ACLARACIONES

ESTUDIO DE IMPACTO AMBIENTAL CATEGORÍA II “VILLA DE LAS FLORES, FASE II”

Promotor:
VILLA DE LAS FLORES, S.A.

Respuesta a nota DEIA-DEEIA-AC-0059-2903-2023, del 29 de marzo de 2023, con relación primera aclaratoria al Estudio de Impacto Ambiental (EsIA) Categoría II, titulado **“VILLA DE LAS FLORES, FASE II”**, cuyo promotor es VILLA DE LAS FLORES, S.A, a desarrollarse en el corregimiento de Atalaya, distrito de Atalaya, provincia de Veraguas.

**PLANO CON COORDENADAS DE LA ZONA DE PROTECCIÓN DE LA
QUEBRADA LA ATOLLOZA QUE COLINDA CON EL PROYECTO Y SU
ÁREA DE PROTECCIÓN.**

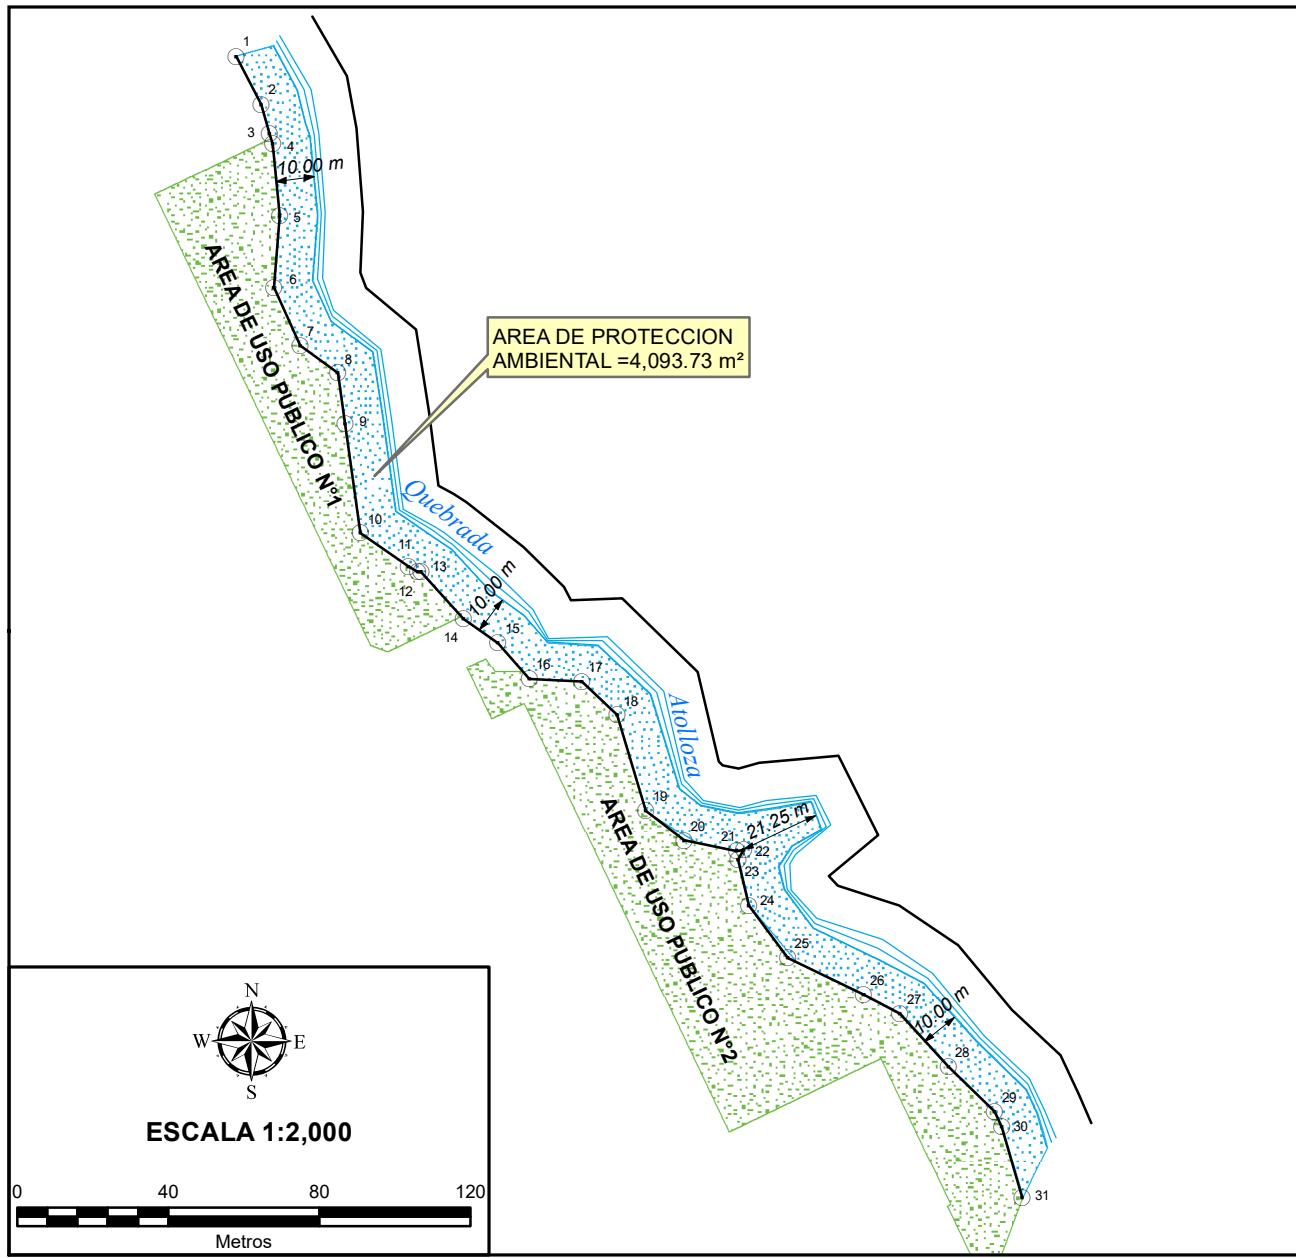
- a. Presentar coordenadas UTM de la zona de protección de la quebrada La Atolloza en la zona que colinda con el proyecto y área (m²). La misma debe estar fuera del alcance de construcción del proyecto.

d. Presentar plano donde se muestre polígono del proyecto, área de uso público, área de protección a la quebrada La Atolloza, y distancia del borde de la quebrada al área de desarrollo del proyecto.

En anexo 2 se adjunta plano con coordenadas de la zona de protección de la quebrada La Atolloza que colinda con el proyecto y su área de protección.

Se adjunta plano con el polígono de las áreas de uso y zona de protección con distancias del borde del desarrollo del proyecto al borde de la quebrada La Atolloza, en ninguna de las distancias es menor a 10 metros. Ver anexo 2.

**PLANO CON COORDENADAS Y ÁREAS DEL ÁREA DE USO PÚBLICO
1 Y 2 DEL PROYECTO.**

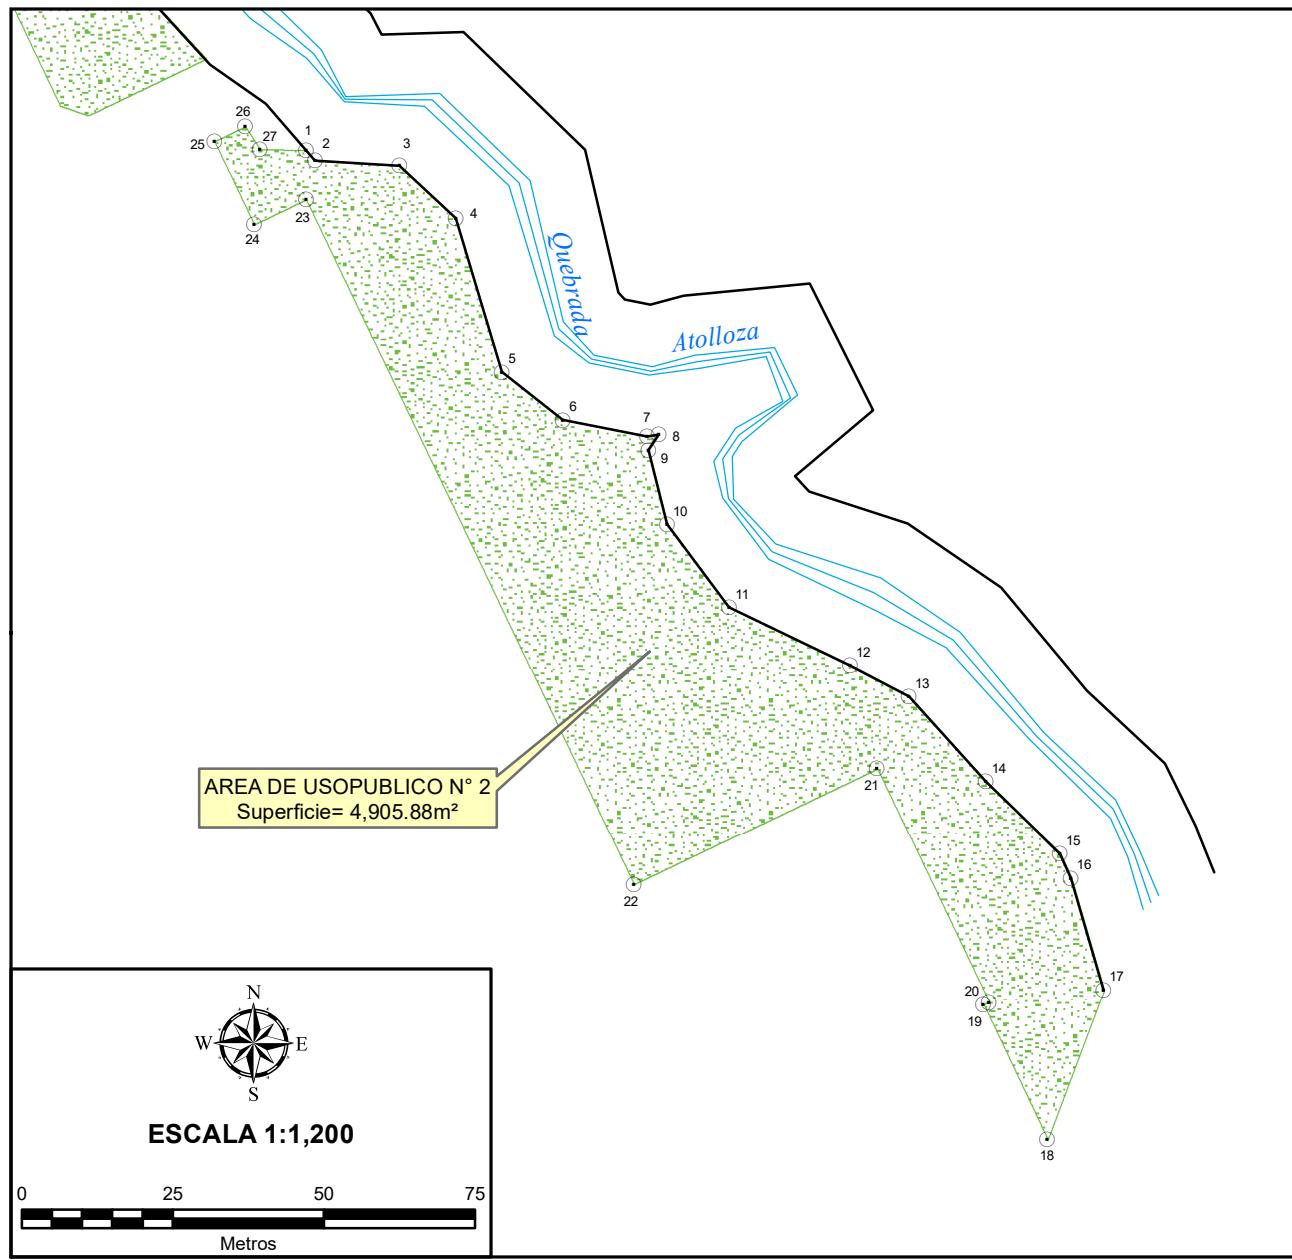
- b. Presentar coordenadas UTM del área de uso público y área (m²).

c. Aclarar si el proyecto contempla actividades e infraestructuras dentro del área establecida como zona de uso público o si bien esta zona se conservará, mantendrá y aumentará la cobertura boscosa existente.

En anexo 3 se adjunta plano con coordenadas y áreas del área de uso público 1 y 2 del proyecto.

Dentro de las zonas de uso público 1 se contempla la construcción de cancha deportiva y área de juegos; mientras que en el área de uso público 2 se construirá veredas. Es importante destacar que se construirán en zonas que no afecten árboles.

ANEXO 4.
PRUEBA DE RENDIMIENTO DEL POZO.

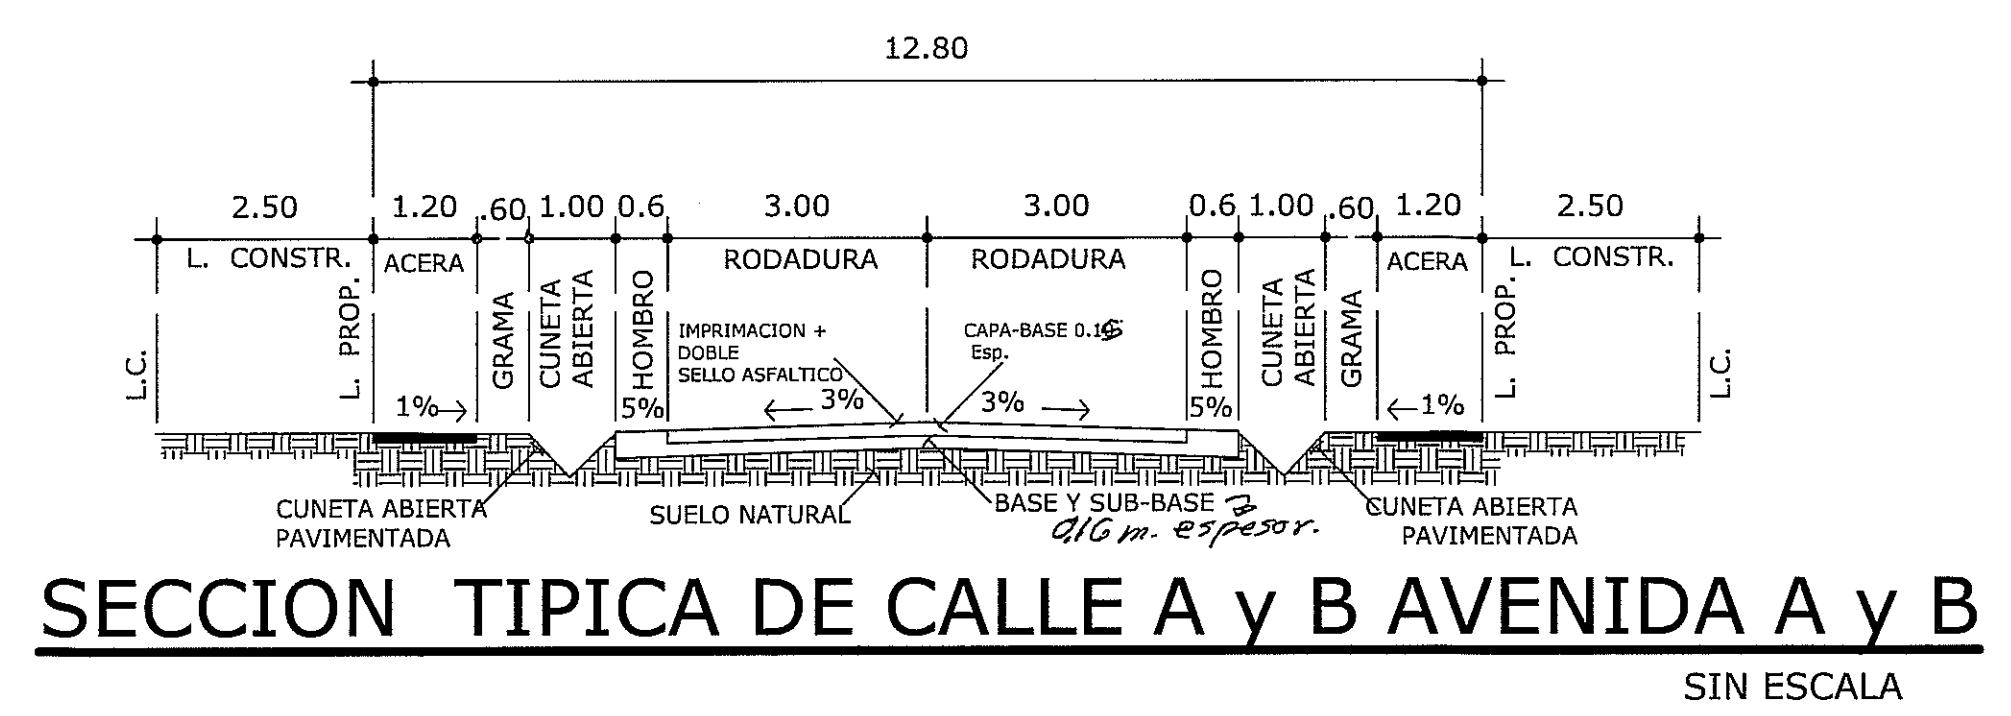
d. Justificar que los pozos tendrán la capacidad para el abastecimiento de las viviendas propuestas.

El pozo tiene la capacidad según la prueba de rendimiento para el abastecimiento de las viviendas. Ver anexo 4 Prueba de rendimiento del pozo.

PLANTA PERFIL EST. 0K+000.00 @ EST. 0K +411.44

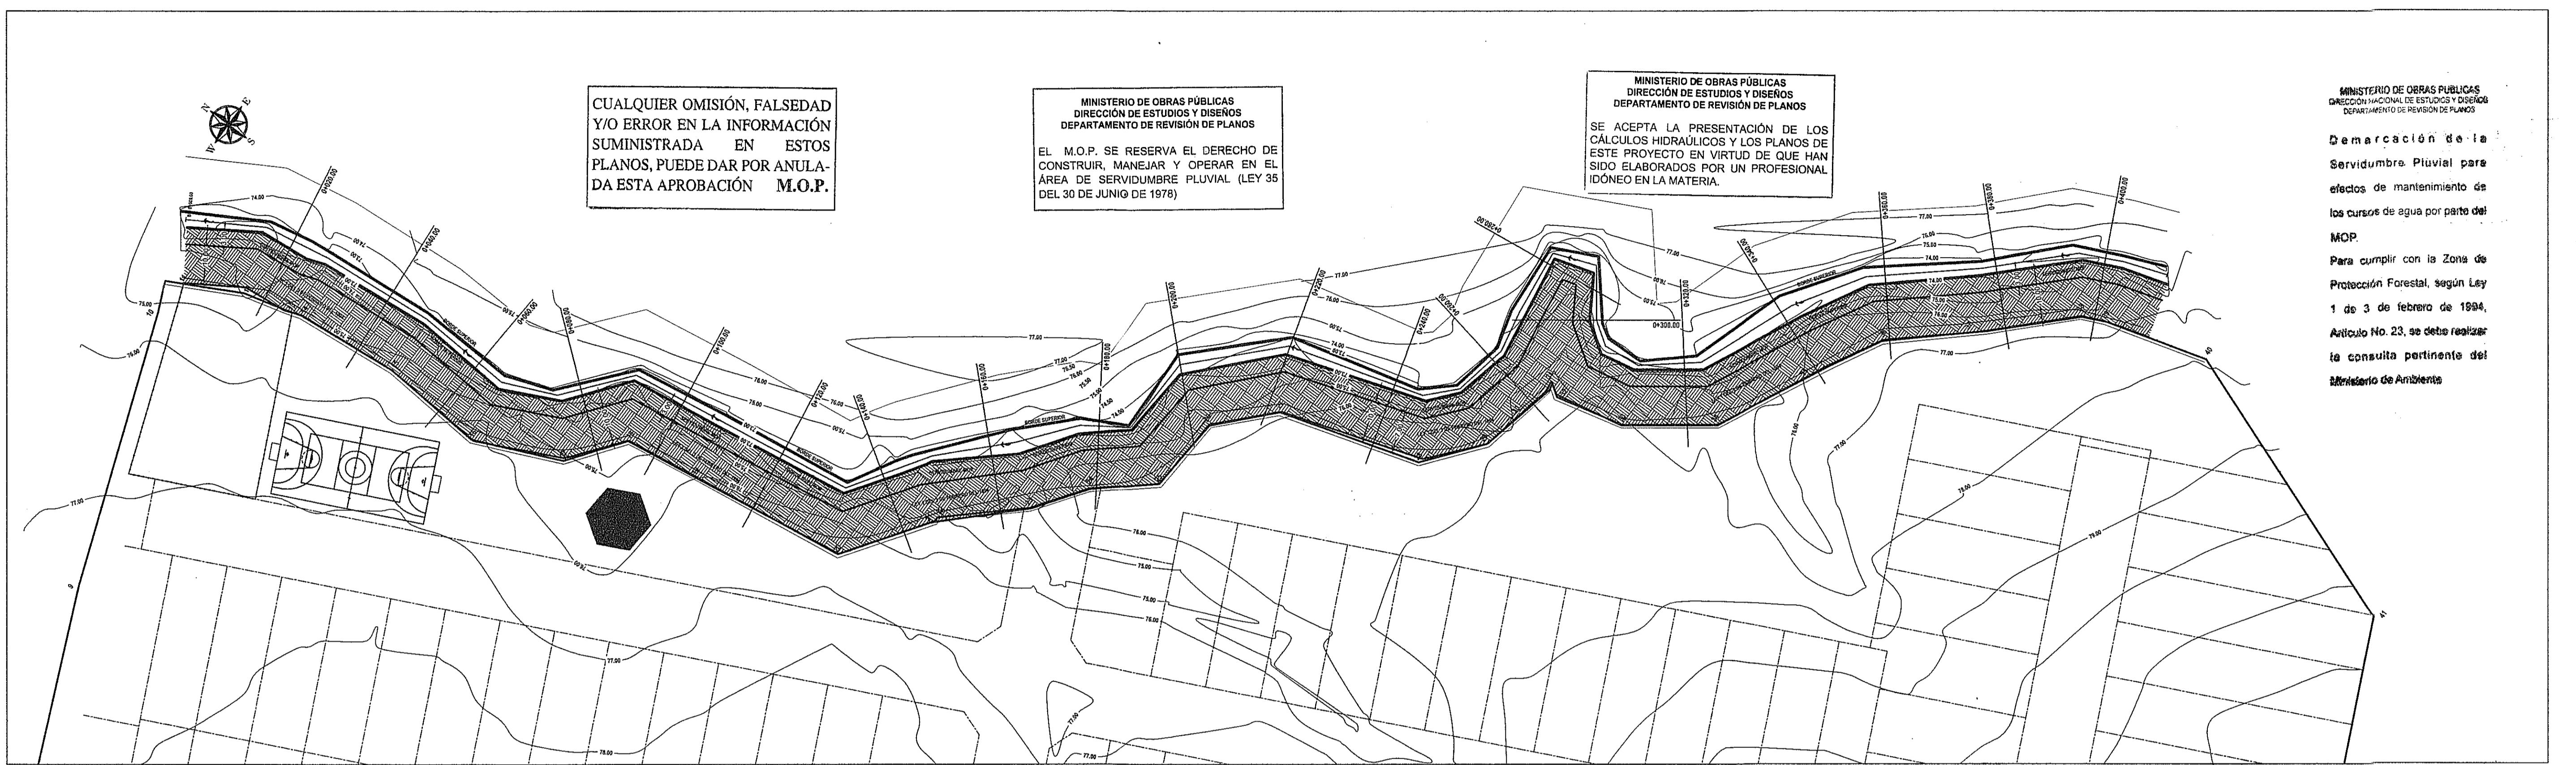
a. Establecer la cota segura para evitar inundación del polígono del proyecto

b. Presentar modelación hidrológica de inundación del polígono del proyecto en condiciones actuales y modelación con la implementación del proyecto elaborado y firmado por un profesional idóneo.

El proyecto cuenta con la cota segura de inundación la cual se muestra en el plano de pavimentación, específicamente en la página 2 (Planta de perfil 0k+000.00 a 0K+411.44) y página 4 (Secciones transversales). Ver anexo 5.

Se adjunta en anexo 5 (Plano de pavimentación), específicamente en la página 2 (Planta de perfil 0k+000.00 a 0K+411.44) y página 4 (secciones transversales) se puede apreciar las cotas de inundación. Ver anexo 5.

***PLANO A ESCALA Y GEORREFERENCIADO DE LOS PUNTOS
TOMADOS EN LA PROSPECCIÓN SUPERFICIAL Y SUBSUPERFICIAL.***

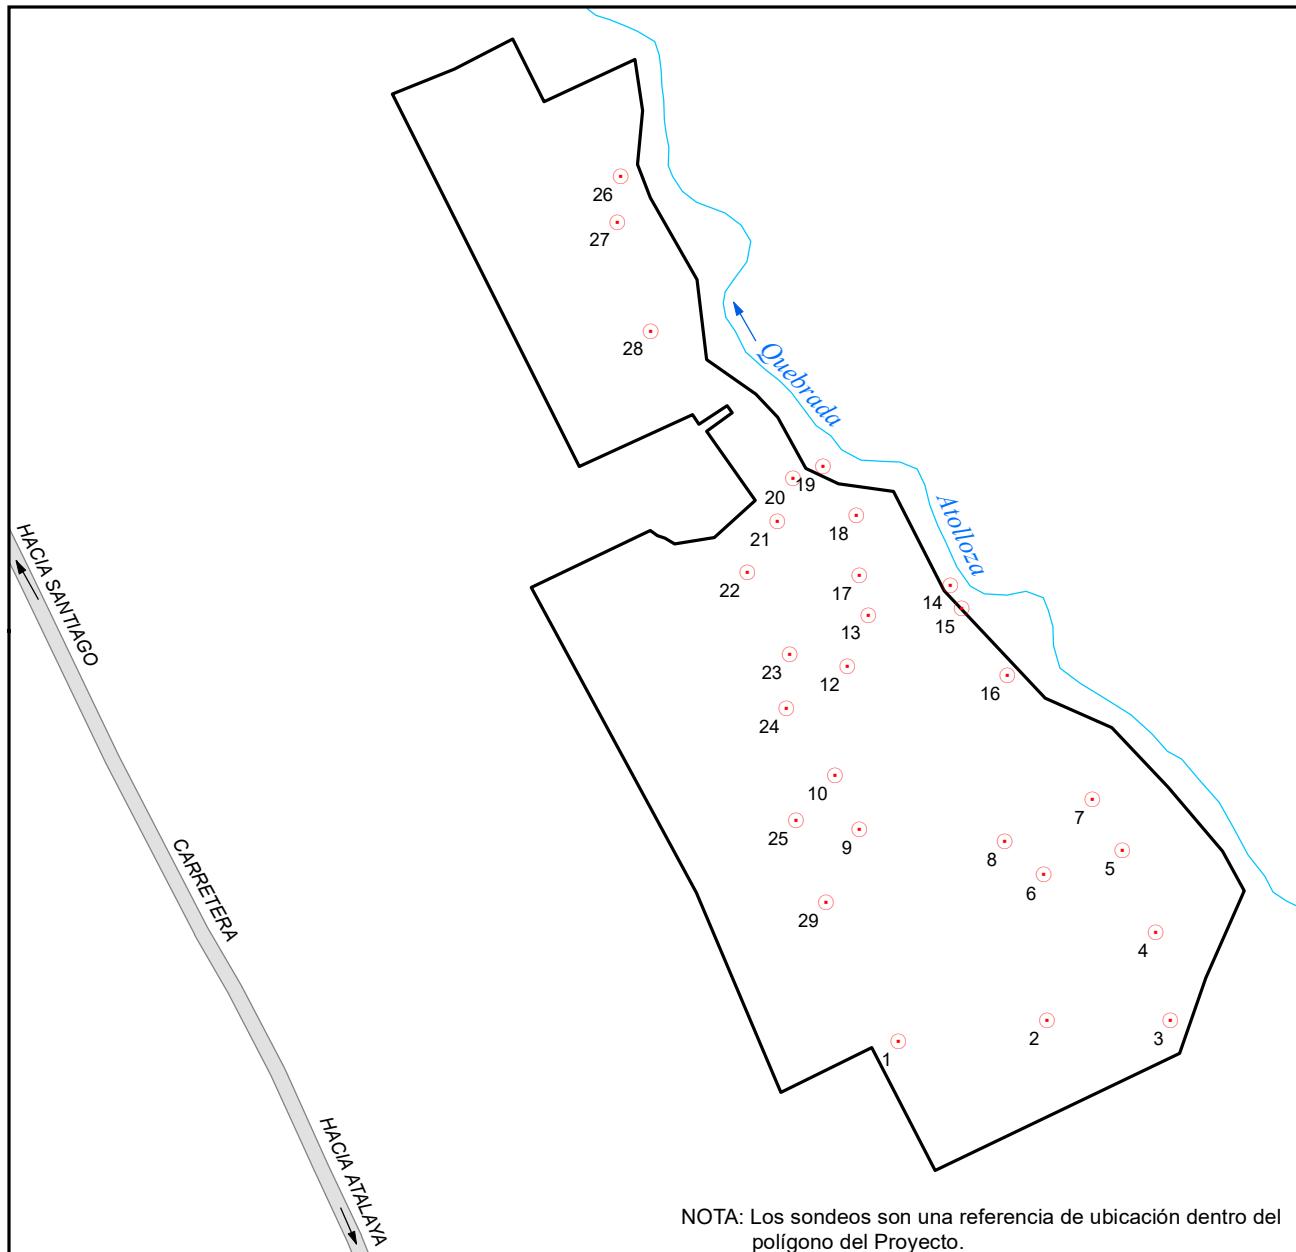
- Anexar el plano a escala y georreferenciado del proyecto con los puntos de coordenadas UTM tomados en la prospección superficial y sub-superficial (recorrido y sondeos) del terreno versus los impactos proyectados

Se adjunta en Anexo 7 plano a escala y georreferenciado de los puntos tomados en la prospección superficial y subsuperficial.
